PÕLLUMAJANDUS- JA TOIDUAMET

Meie 26.11.2024 nr 6.1-3/42722-4

Päärdu REK 2021 puudustest informeerimine

Riigimetsa Majandamise Keskus (registrikood 70004459, aadress Lääne-Viru maakond, Haljala vald, Sagadi küla 45403, edaspidi RMK) esitas 04.11.2024 Põllumajandus- ja Toiduameti (edaspidi PTA) Põhja regioonile ehitusloa taotluse (reg nr 6.1-3/42722) maaparandusehitise ehitamiseks vastavalt REK Projekt OÜ (registrikood 14833287) poolt koostatud ehitusprojektile „Päärdu maaparandusobjekti rekonstrueerimine ja ehitamise projekt“ (versioon V03, töö nr 24-11-Y), toimiku nimi „Päärdu REK 2022“.

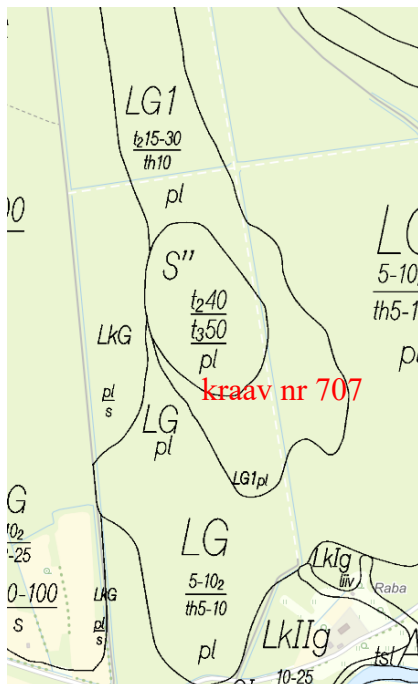
Eesvooluks on ka EH8 kraav nr 801, mis seisukorras on antud kraav kuni Velise jõeni. Kraav nr 801 on maaparandusehitise Kilgil (5111270010670/001) eesvool, mis seisukorras on Konuvere-Kilgi tee all olev truup.

Uurimistöös ei selgu, kas antud truupi on uuritud, mis seisukorras see on.

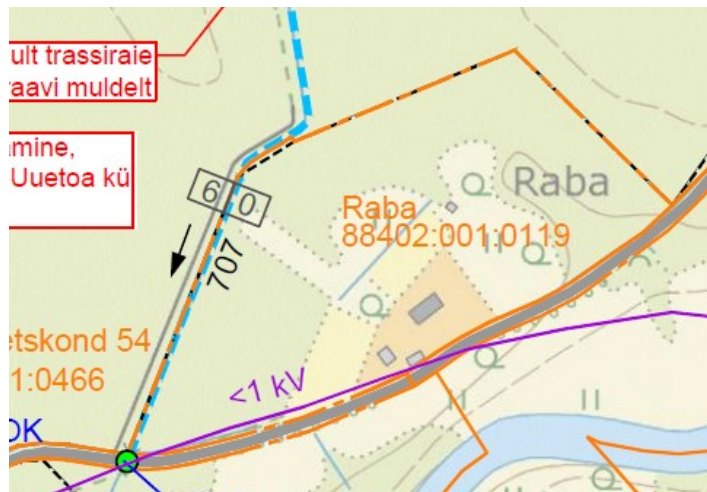
Projektilale ulatub ka Natura elupaik 7140 Siirde- ja õõtsiksood (-1394045083). Kus paikneb, millise MP piirneb ja kui kaugel projekteeritavast teest, kraavist asub. Töid alal ei tehta, kuid kuivendusmõjuala piir ulatub sinnani. Kuidas põhjendate? Projektplaanile peale kanda nimetus.

Põhjendada, kas Natura elupaiga 7140 Siirde- ja õõtsiksood lähistel Kiilaspere metsatee nr 5040557 teekraavide hooldustöödel (mustika-kasvukohatüübis, mulla lõimiseks on valdavalt peenliiv) on mõju 100 m nii nagu Projektplaanile on kantud. Kui mõju jääb 100 m piiresse siis kuidas tagatakse Natura elupaiga soodne seisund. Soovitan lisada Lidari.
